Objet : Plan local d'urbanisme intercommunal – Avis Valophis Habitat

Retour Groupe Valophis sur PLUI de Grand Paris Sud Est Avenir

Version arrêtée au 04/12/2024

Indice C1 (Spécifique à la ville de Bonneuil-sur-Marne) :

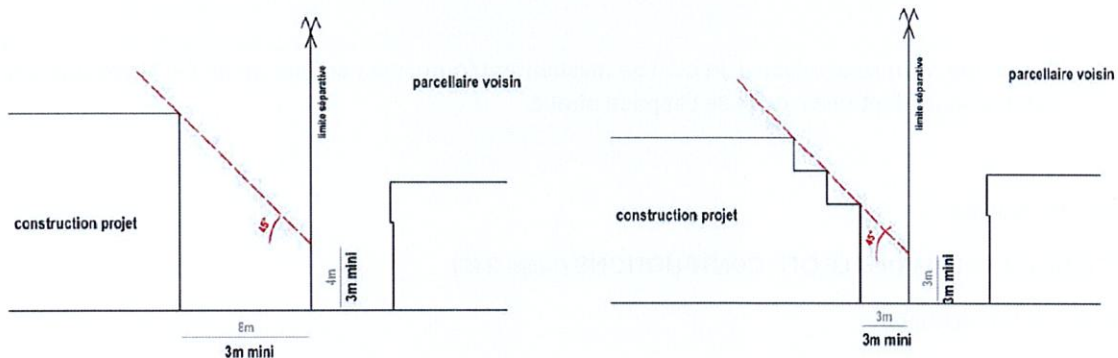
« La longueur de chacun des pignons ainsi créés en limite séparative ne peut excéder 8 mètres. »

- Demande de suppression de cette règle car spécifique uniquement aux bâtiments annexes dans le PLU actuel.

Indice O (Spécifique à la ville de Sucy-en-Brie) :

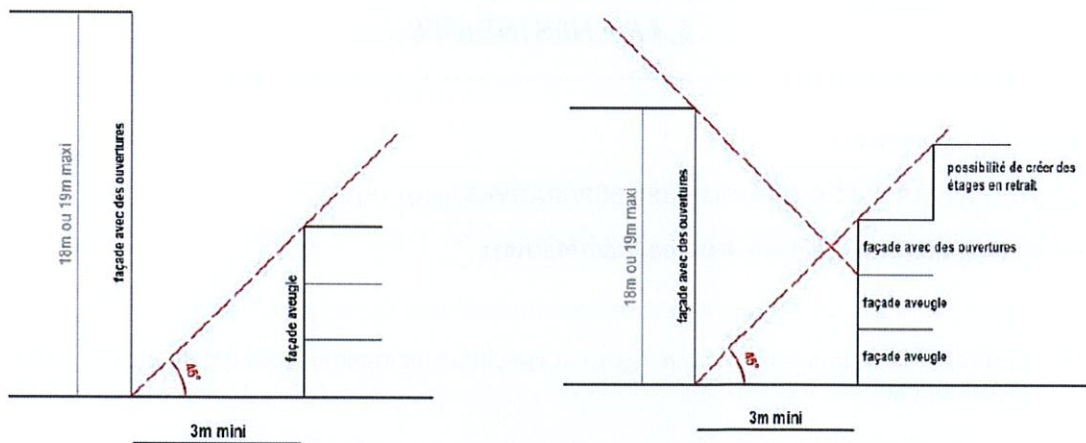
« Lorsque plusieurs constructions principales implantées sur une même unité foncière ne sont pas contiguës, la distance de retrait entre ces constructions doit être de 3 mètres minimum. »

- Demande de suppression des schémas

Bonneuil-sur-Marne : Quartier Fabien

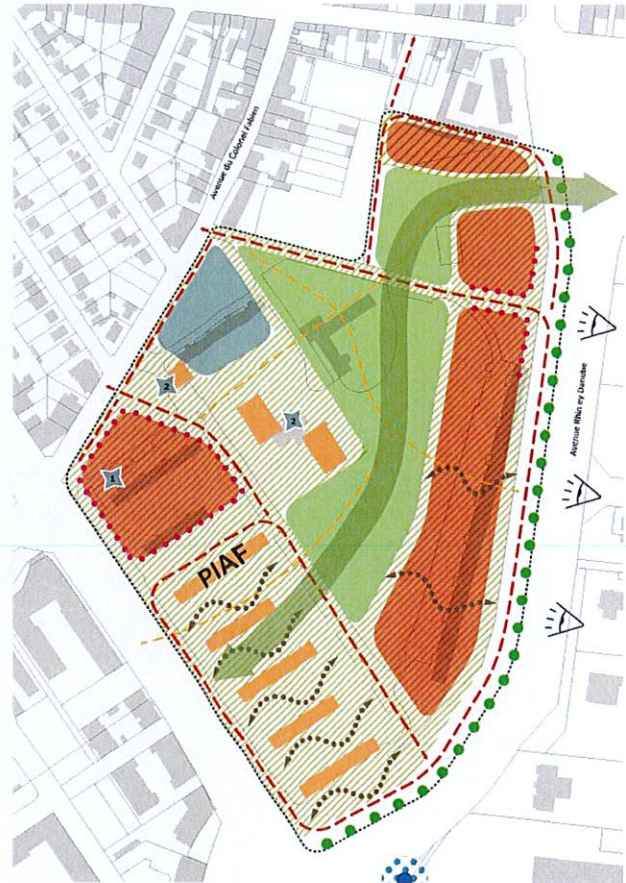
« La requalification des tours Jaurès et Piaf afin de conforter l'intégration de ces tours dans le quartier »

- La tour Piaf n'est pas concernée car démolition prévue.

- Supprimer la Tour Piaf,
- Supprimer la voie entre les ilots le long de la RD10 et le Parc (cheminement),
- Dessiner l'accès depuis la RD10,
- Prolonger le parc jusqu'à l'emplacement de la Tour Piaf.

Périgny-sur-Yerres : L'Ormois (page 168)

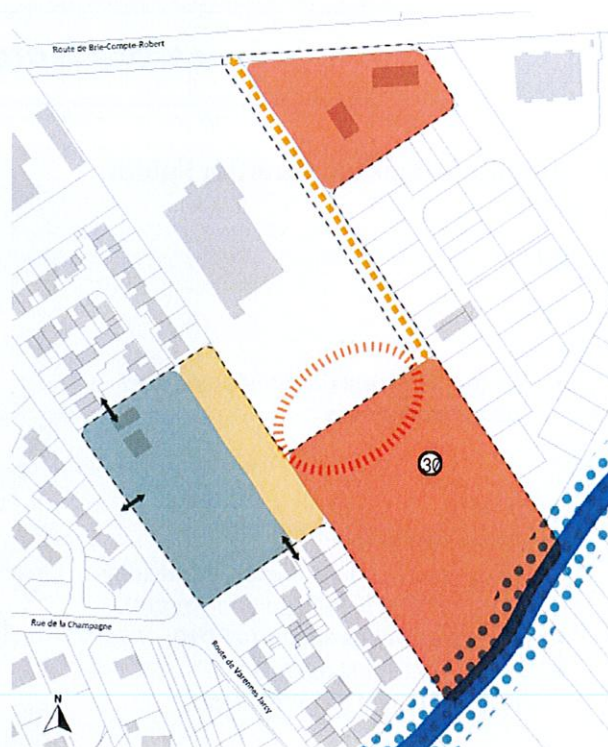
- ⇒ Demande de prévoir une voie intérieure afin de desservir les différents secteurs de l'OAP.
- ⇒ Demande de ne pas figer l'emplacement de l'école.

6.1 PLAN DE ZONAGE BONNEUIL-SUR-MARNE :

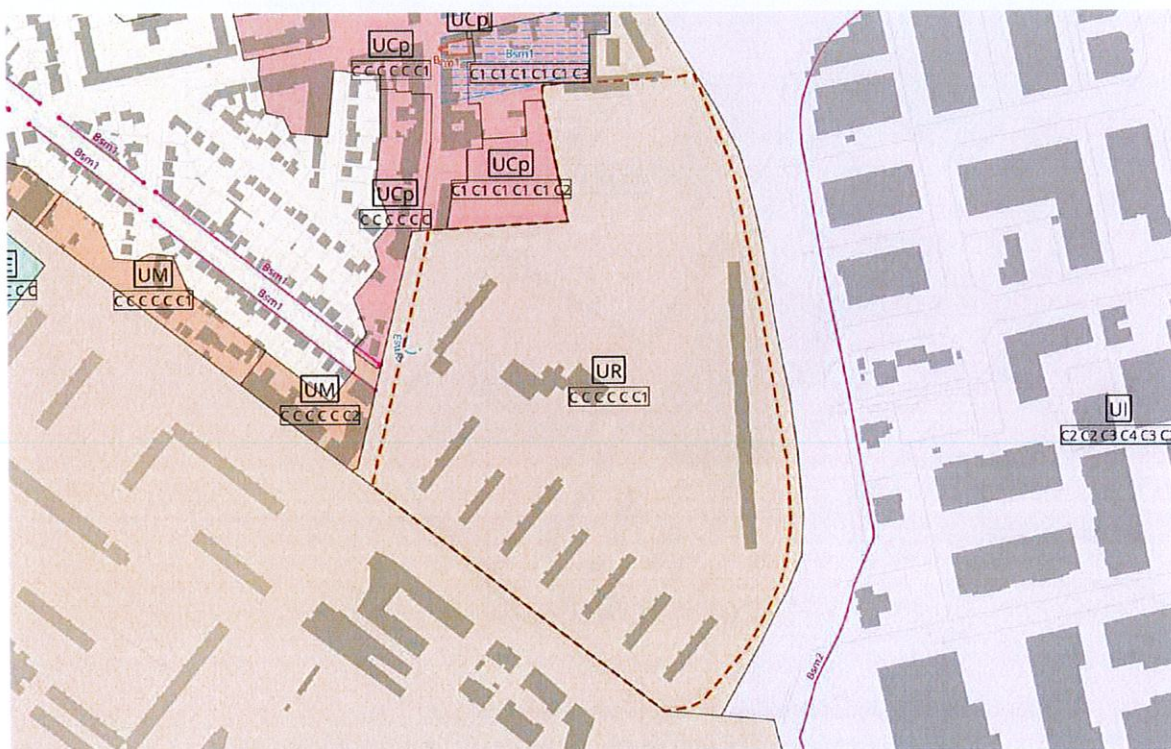
⇒ Le linéaire Bsm3 sur la ZAC Fabien n'est pas correctement dessiné.

6.1 PLAN DE ZONAGE PERIGNY-SUR-YERRES :

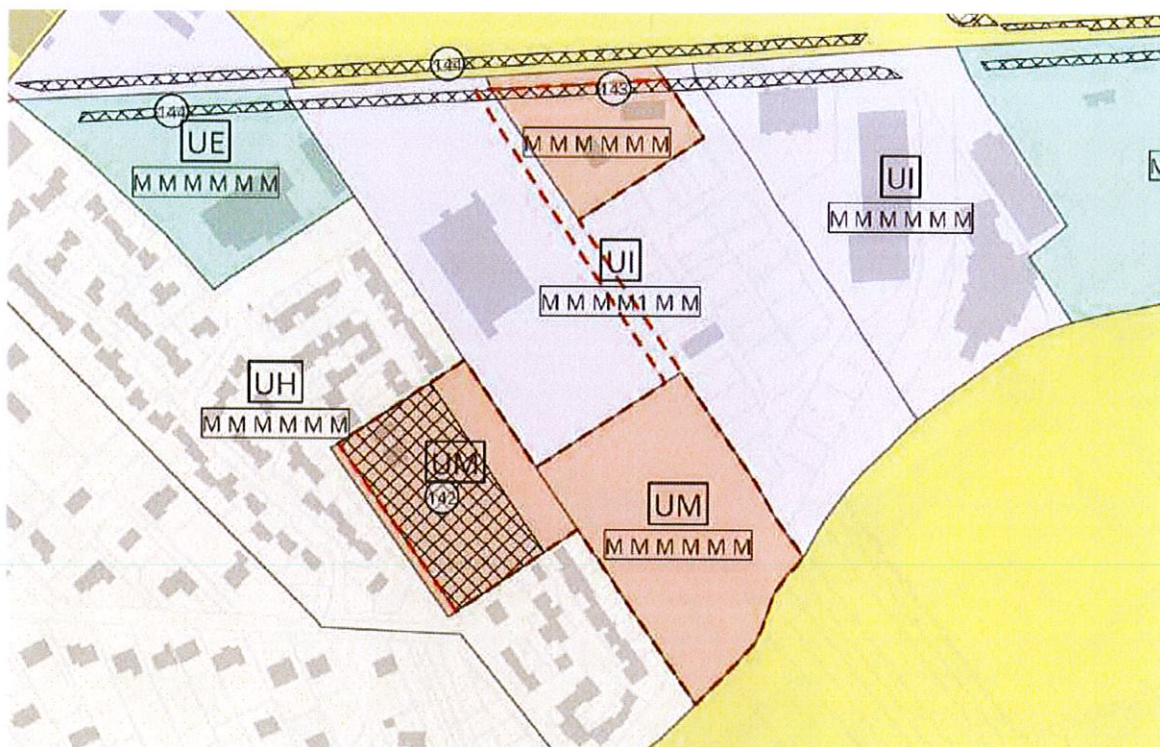
- Demande de supprimer l'emplacement réservé pour l'école.
⇒ Prévoir l'école au niveau de l'OAP afin de ne pas limiter et figer son implantation.
- Modifier le fond de parcelle zone UI (MMMM1MM), en zone UM (MMMMMM) afin de pouvoir agrandir l'OAP l'Ormois.
